**Progetto di realizzazione di un approdo
turistico per nautica da diporto
in ampliamento dell'esistente porto di Bordighera**

Procedimento di VIA ID_4349

**Osservazioni ex art.10bis Legge 241/90 al
parere n.47 del 29/1/2021
della Commissione Tecnica di Verifica
dell'Impatto Ambientale – VIA e VAS**

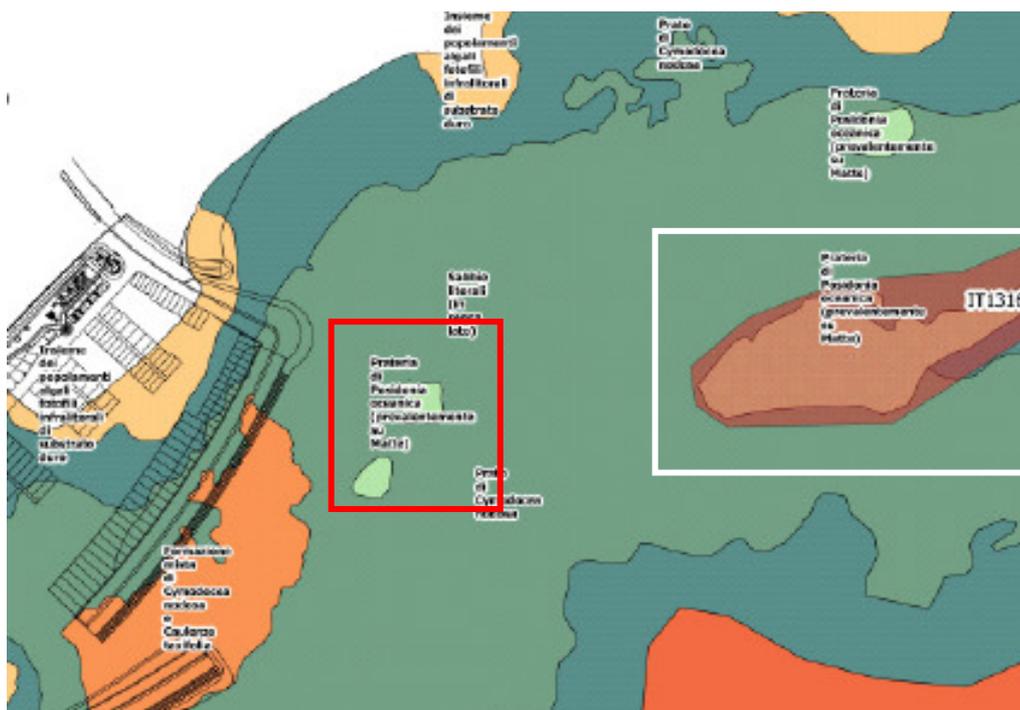
Non si può convenire con l'affermazione che le praterie dell'area SIC siano di poco pregio solo perché ritenute marginali all'area medesima

Questa considerazione contiene infatti **almeno due importanti "inesattezze"**, entrambe legate, ma non solo, ad una apparente mancata analisi, nel parere, proprio del dato cartografico dalla stessa CTVIA segnalato. Ma anche di quanto indicato dalla scrivente, che **NON HA MAI AFFERMATO UNA COSA DEL GENERE**. Infatti:
